<b>VESTEL</b>	<b>Info tecnica</b>	
	<b>Info tecnica</b>	
<b>Oggetto :</b>	<b>Parti di ricambio : sostituzione modulo alimentazione Power Board da mod. 17PW15 a mod. 17PW20</b>	<b>Data : 28.11.2007</b>

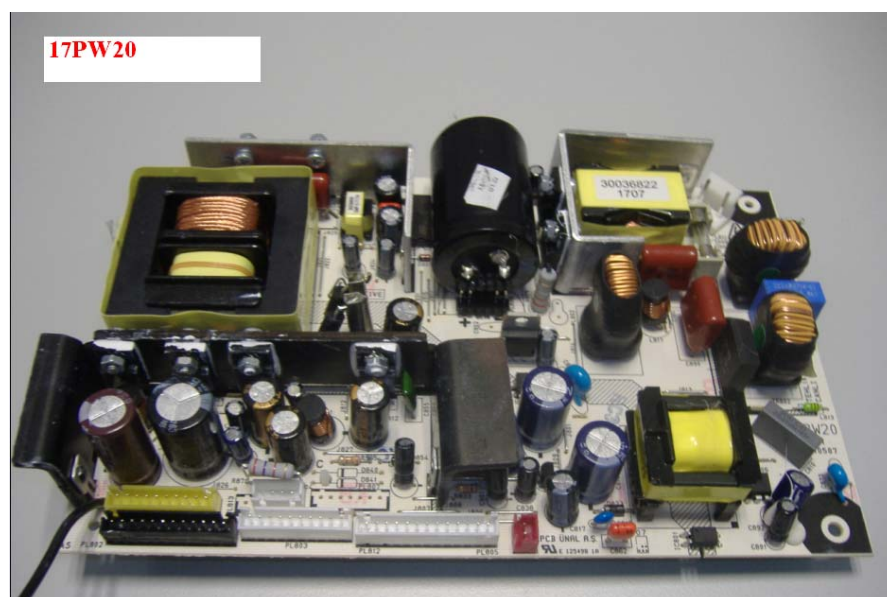
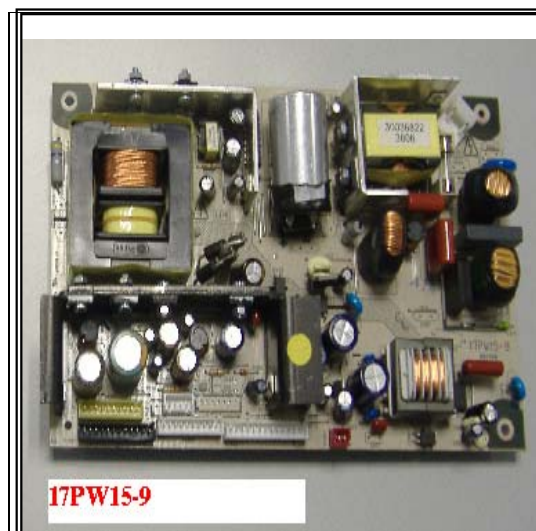
La scheda d' alimentazione power board 17PW20 può essere utilizzata per sostituire tutti i moduli d' alimentazione con dicitura originale 17PW15....

Il consumo di potenza nel nuovo modulo d' alimentazione 17PW20 è inferiore ad 1W

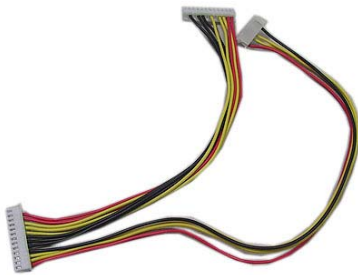
1. Nella sostituzione del modulo d'alimentazione 17PW15-9 con il modulo 17PW20 non viene effettuata nessuna modifica in quanto i due moduli sono perfettamente compatibili.

I cavi di connessione utilizzati su ambedue i moduli sono i medesimi sia in 17PW20 che in 17PW15-9
